Projekt „ ÚSTÍ NAD ORLICÍ – KANALIZACE A ČOV “			
Změnový list č.		ZL č.3-40	
Část A: OZNÁMENÍ ZMĚNY			
Komu:	TEPVOS, spol. s r.o.	Datum:	29.8.2013
Odesláno/	předáno:		
Stavební objekt (provozní soubor):		SO 3.17 STOKY S7, S7-1, S7-1-1, S7-1-2, S7-2, P7, VÝTLAK T7	
Odkazy:	na specifikaci:		
	na výkresy:	Projektová dokumentace změny	
	na rozp. podklady:	Výkaz výměr změny	
	na jinou část smlouvy:		
ZMĚNA – popis změny: Popis změny: SO 3.17 STOKY S7, S7-1, ... - na základě požadavku majitele pozemku, na kterém je umístěna ČS7 a elektropilíř, bude elektropilíř přesunut do volného prostoru k toku Třebovka, viz. situace. Na základě tohoto posunu dojde k úpravě trasy stoky S7 a T7.			
Součástí oznámení změny je: 1) Zápis v DVMP 2) Stanovisko projektanta 3) Zákres změn do PD 4) Propočet nejvyššího cenového dopadu změny = plus 40 202,38 Kč bez DPH			
Oznámení vydává: Sdružení „ Ústí nad Orlicí – kanalizace a ČOV “

Věc : Ústí nad Orlicí – kanalizace a ČOV
3 – Dlouhá Třebová - kanalizace
Stanovisko projektanta ke změnovému listu č. 3-40:
SO 3.17 – STOKY S7, S7-1, S7-1-1, S7-1-2, S7-2, P7, VÝTLAK T7
- posun trasy stoky S7 a výtlaku T7

PODÉLNÝ PROFIL STOKY S7

ZMĚNA RDS

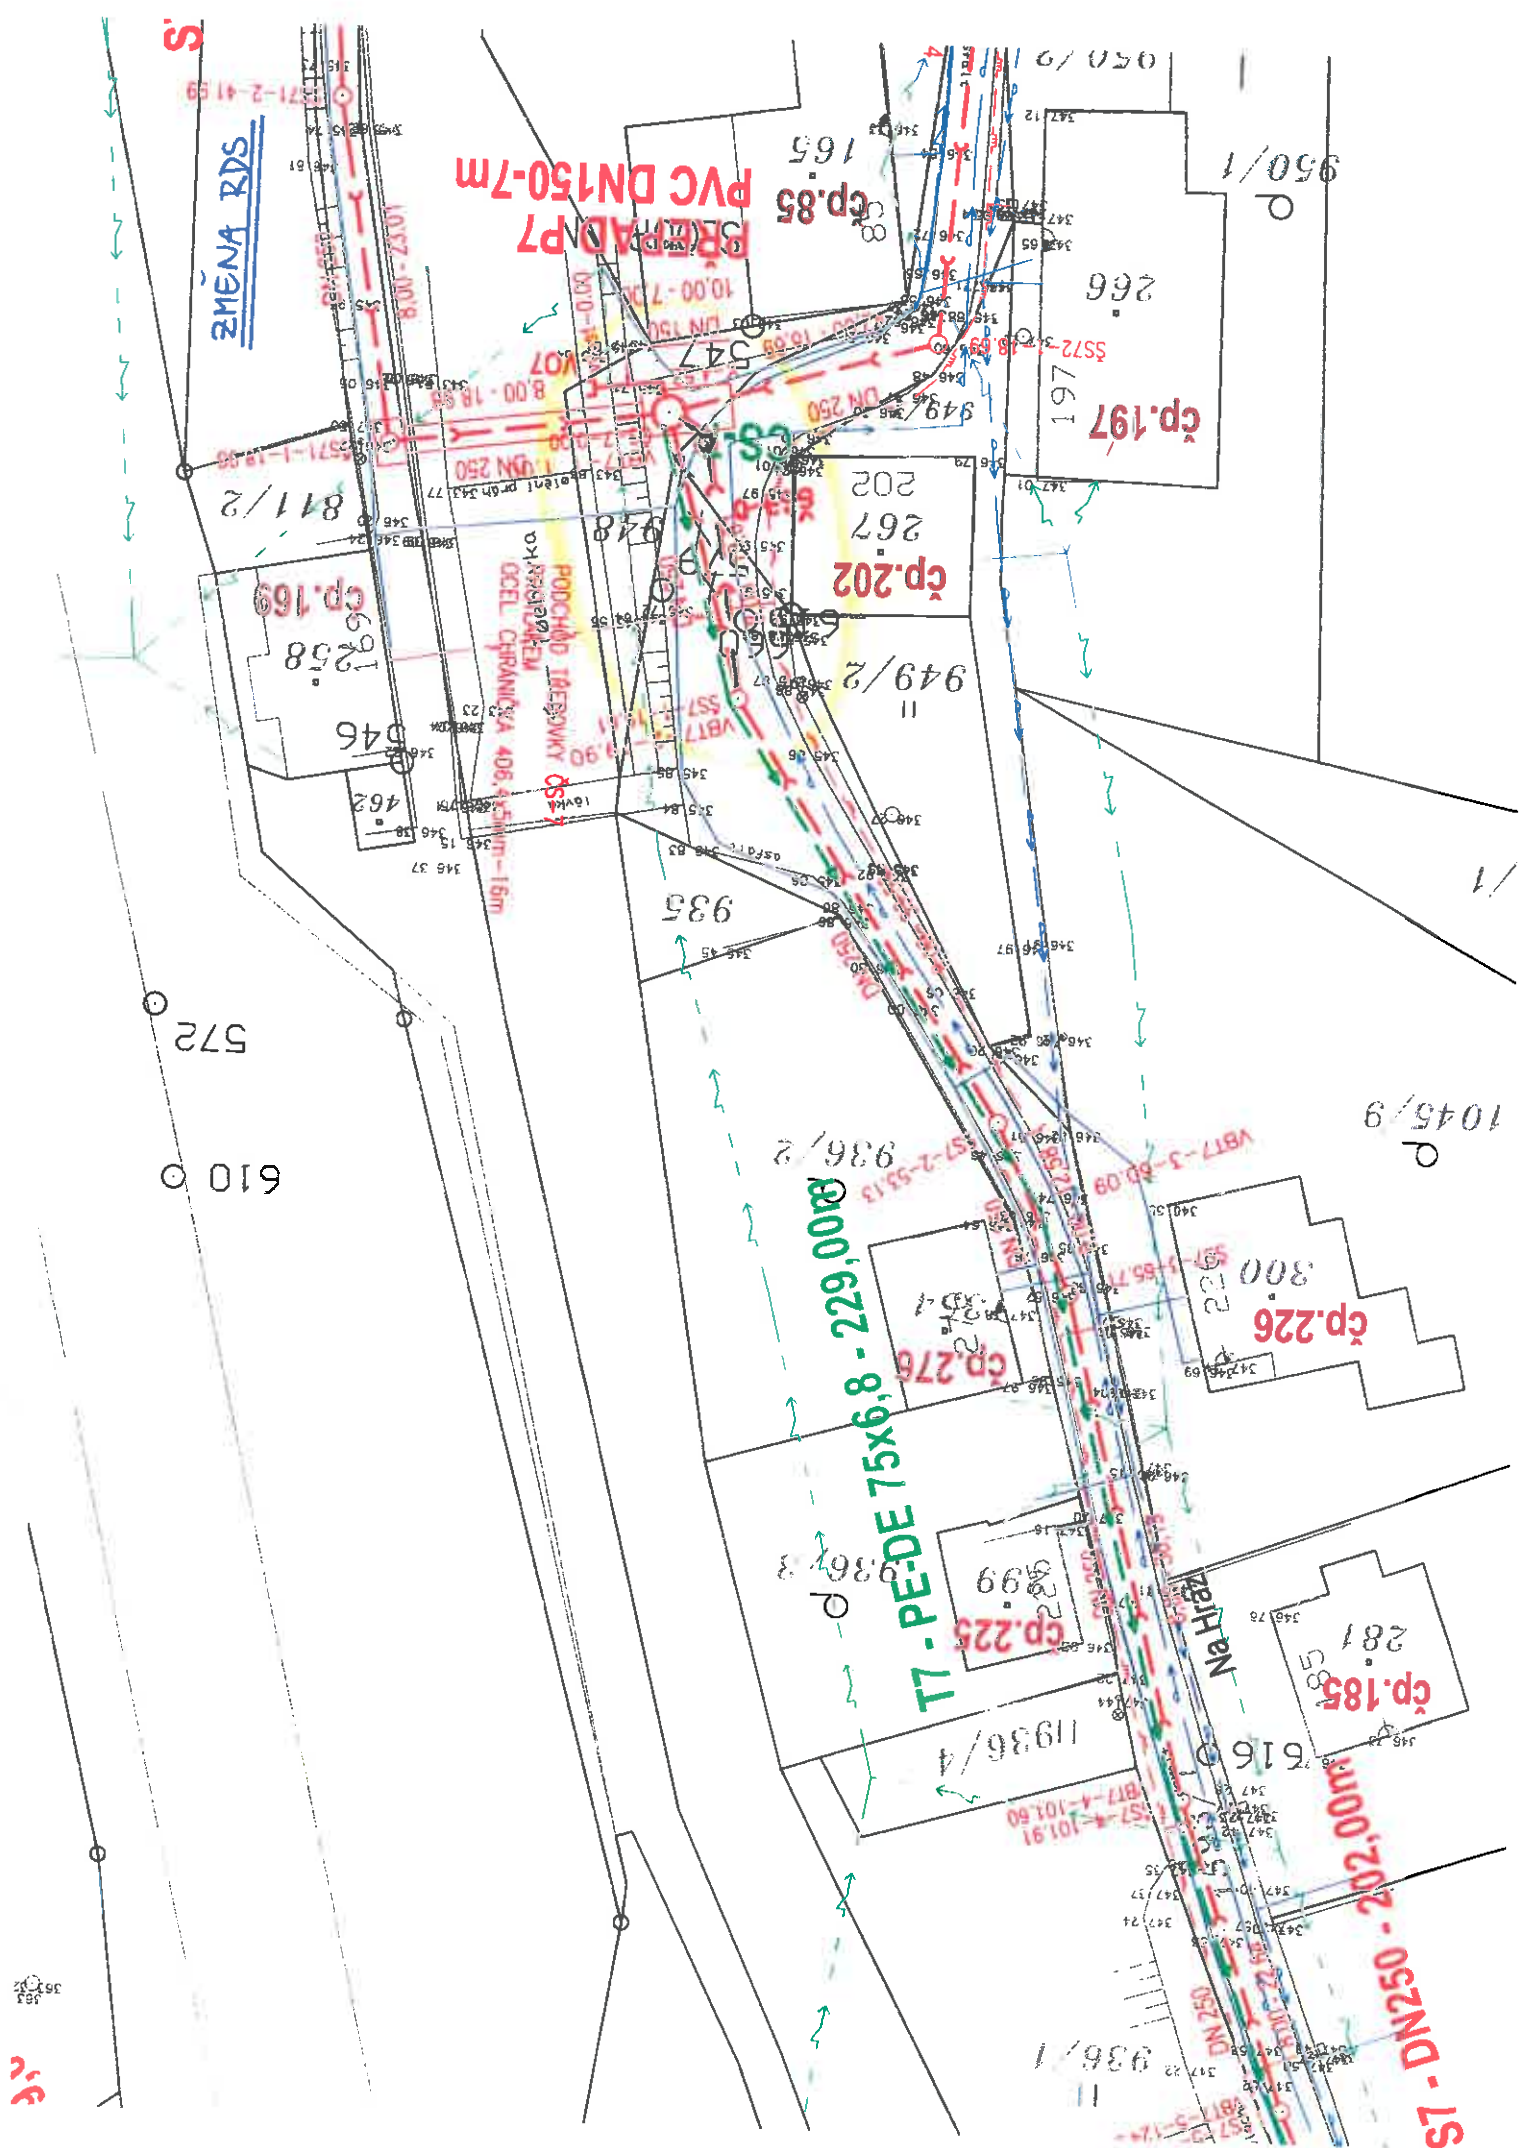
NA ZÁKLADĚ POŘÁDKU MASTICE POŘADKŮ,
NA VŠECH JE UMÍSTĚNA ČS7 A ELEKTROVITĚ
BUDE ELEKTROVITĚ PŘESUNUT DO VOLNÉHO PROSTORU.
K TOMU TREBOUKA. VIZ. SITUACE. NA ZÁKLADĚ
TOKOTO POSUNU DOJDE K ÚPRAVĚ TRASY STOKY
S7 A T7.

Předkládaná změna projektové dokumentace řeší posun trasy gravitační stoky S7 a výtlaku T7 v lokalitě Na Hrázi- jedná se o změnu SO 3.17. Změna bude provedena posunutím trasy stoky v úseku od ČS7 k šachtě ŠS7-1 a posunutím trasy výtlaku T7 v úseku od ČS7 k VBT7-2 z důvodu jiného umístění elektropiliře, který následně překážel v trase stoky S7 a výtlaku T7. Na stoce S7 bude přidána šachta ŠS7-0 a na výtlaku T7 bude přidán lomový bod.
